Expediente No. VSC-046-23
Restaurante Mister Pollo Norte
Municipio de Pasto

RESOLUCIÓN No.

1384

Por medio de la cual se Modifica una Resolución

Gráfica 1. Comportamiento Demanda Biológica de Oxígeno.
DBO₅

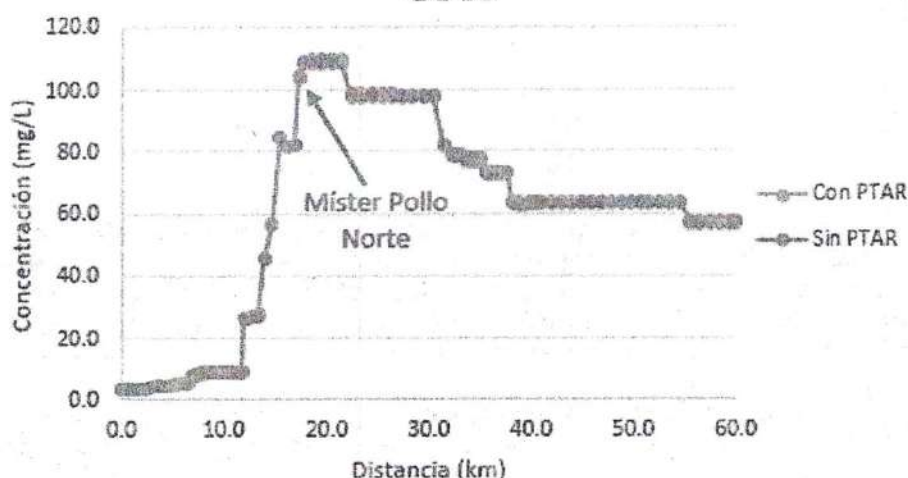
Como se puede observar en la gráfica 1, los valores de Demanda Biológica de Oxígeno en el Río Pasto después de la descarga del vertimiento sin previo tratamiento aumentan aguas abajo las concentraciones de materia orgánica alterando las condiciones naturales de la fuente, esto debido a que las aguas residuales provienen de actividades de procesamiento de alimentos. No obstante, con la implementación de la PTAR ayudará a mitigar dicha contaminación de la fuente ocasionada por la generación de las aguas residuales no domésticas del proyecto.

Gráfica 2. Comportamiento de Solidos Suspendidos Totales.
SST

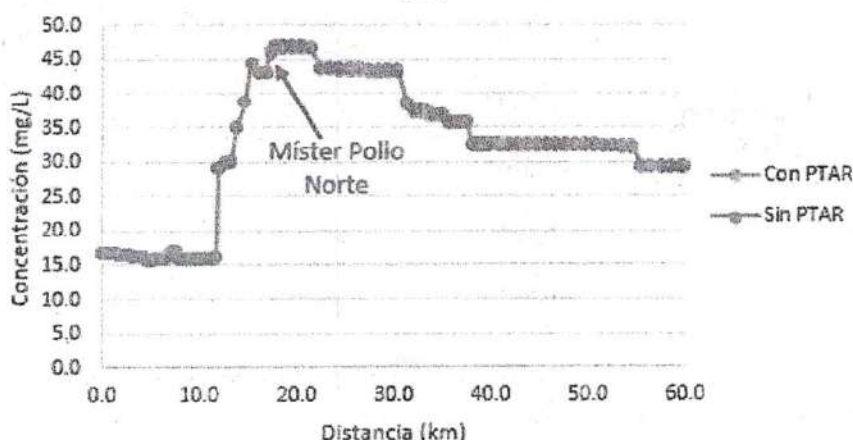
De acuerdo a los resultados de modelación de calidad, se concluye que estas NO permiten alcanzar los objetivos de calidad del Río Pasto, lo cual indican unos incumplimientos en términos de $DBO \leq 10.0$ mg/L, $SST \leq 15.0$ mg/L y $OD \geq 7.0$ mg/L para el segundo tramo definido como uso Estético Urbano y/o Paisajístico en el Plan de Ordenamiento del Recurso Hídrico. Sin embargo, considerando que dicho Plan de Ordenamiento del Río de mención se encuentra en proceso de actualización y teniendo en cuenta el desarrollo socioeconómico y que dicha propuesta va encaminada al cuidado y sostenibilidad del medio ambiente, es posible realizar las descargas del vertimiento identificado en ciertas condiciones muy restrictivas hasta tanto se finalice el proceso de reglamentación, en donde el proyecto estará sujeto a ajustes o a modificaciones con el fin de llevar a cabo un adecuado manejo ambiental del recurso hídrico. Cabe resaltar, que el usuario deberá estar pendiente y acogerse a lo establecido en la nueva reglamentación con el fin de dar cumplimiento a lo mencionado.

Por lo tanto, se establece la viabilidad para continuar con el trámite de Modificación del Permiso de Vertimientos, el cual se deberá implementar la Planta de Tratamiento de Aguas Residuales no Domésticas con una eficiencia mínima del 85% de remoción, y adicionalmente se deberá dar cumplimiento con las concentraciones límites máximos permisibles establecidos en la Resolución No. 0631 de 2015. En este caso, debe ser el elemento más restrictivo a tener en cuenta, con respecto al vertimiento a realizar sobre la fuente receptora.

Gráfica 2. Comportamiento de Solidos Suspendidos Totales.
SST

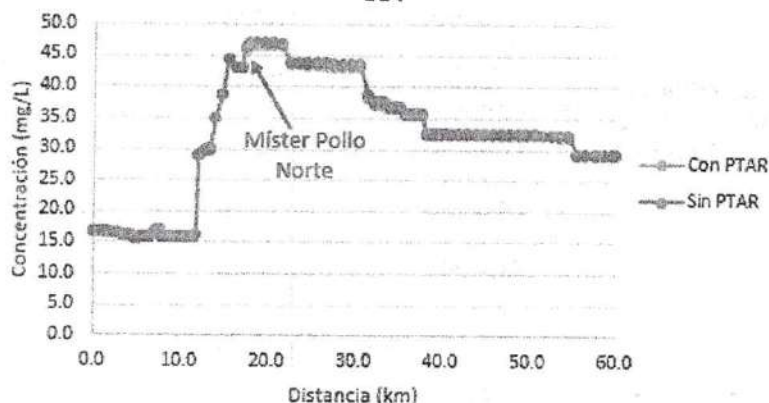
En la gráfica 2, las concentraciones de Solidos Suspendidos Totales con la construcción de la planta de tratamiento, se presenta una reducción aguas abajo del vertimiento, por lo cual, ayudará a minimizar el impacto ambiental de la fuente. Por otra parte, es de resaltar que dichas concentraciones son elevadas sobre el afluente.

Gráfica 3. Comportamiento del Oxígeno Disuelto.
Oxígeno Disuelto

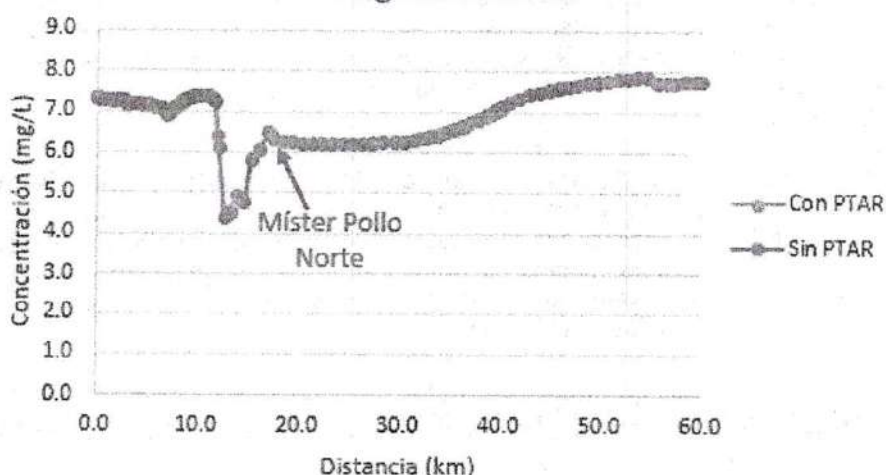
Como se observa en la gráfica 3, no presenta cambios representativos que altere la calidad del oxígeno disuelto sobre el Río Pasto, no obstante, con la implementación de la planta de tratamiento se realizará un adecuado manejo de tratamiento y disposición final del vertimiento con el fin de proteger la calidad del agua del Río de mención. Por otra parte, es de resaltar que, en el transcurso de la fuente por la ciudad se encuentra impactada por las diferentes actividades antrópicas.
